Parco Eolico “Manduria” sito nel Comune di Manduria

PARCO EOLICO "MANDURIA"

SINTESI NON TECNICA

1. MODIFICHE RISPETTO LA REVISIONE 0

Base cartografica	Percorso cavo Alta Tensione PROGETTO DEPOSITATO	Percorso cavo Alta Tensione INTEGRAZIONI GIUGNO 2022
Catastale		
Ortofoto

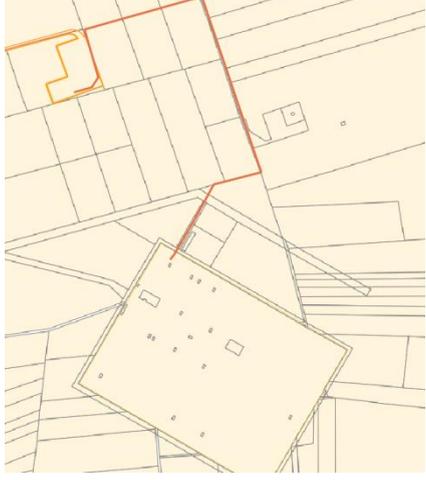
Risposta: Il progetto inteso come sito d'impianto ed aree di inserimento è lievemente variato relativamente a due aspetti

- Variazione tracciato cavo AT;
- Spostamento dell'Area di Cantiere 1

Al fine di ottemperare alla richiesta di TERNA ovvero di utilizzare lo stallo indicato nella nota del 28/03/2022 è stato modificato il percorso del cavo di Alta tensione per come segue nelle immagini sottostanti:

Sulla scorta di queste modifiche sono state rieditate le cartografie di analisi ambientale e si sono eseguite le necessarie valutazioni anche in considerazione della assoluta modestia delle modifiche.

Figura 28 - Lieve ombreggiamento dell'aerogeneratore MM08 su parco eolico esistente

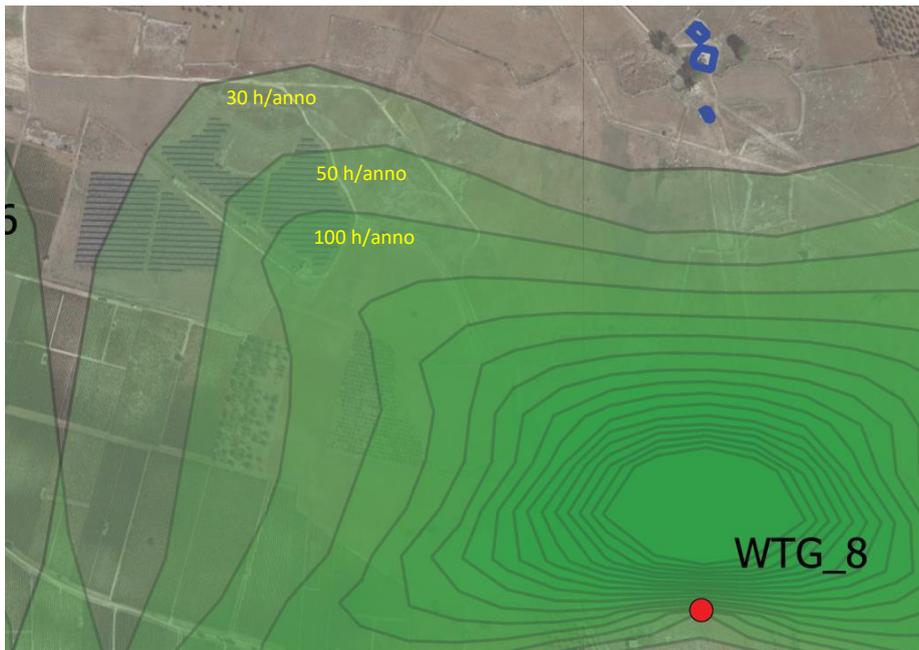
Richiesta 6) del MITE: valutare gli effetti cumulativi con impianti fotovoltaici e determinare la riduzione di producibilità in funzione dell'ombra proiettata;

Risposta: Sulla base delle analisi e delle indagini condotte, durante la fase di progetto, nell'area di intervento, nonché a seguito dei risultati delle ricerche condotte all'interno delle banche dati ministeriali e regionali ufficiali disponibili, è stato possibile accertare che è presente un marginale ombreggiamento intermittente (variabile fra 30 e le 100 ore annue) su due impianti fotovoltaici esistenti: il primo a nord ovest dell'aerogeneratore MM08 ed il secondo ad ovest della torre MM10, così come visibile nell'elaborato IT-VesMaO-Gem-ENV-GEN-DW-23.a-Rev.0.

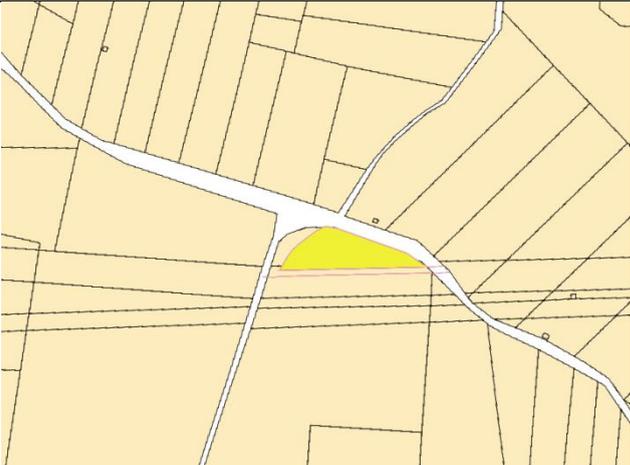
Richiesta 4 del MIC: valutare la possibilità di spostare l'area di cantiere prossima all'area archeologica "Li Castelli"

Risposta: Il proponente tramette l'elaborato IT-VesMaO-Gem-CW-RD-DW-09.05-Rev.1 – Planimetria area di cantiere 1 dove è possibile apprezzare il nuovo posizionamento dell'area di cantiere ad oltre un chilometro dall'Area Archeologica.

La variazione della posizione nonché della forma dell'area di cantiere 1 è stata riportata in tutti gli elaborati grafici ove tale porzione di territorio è rappresentata.
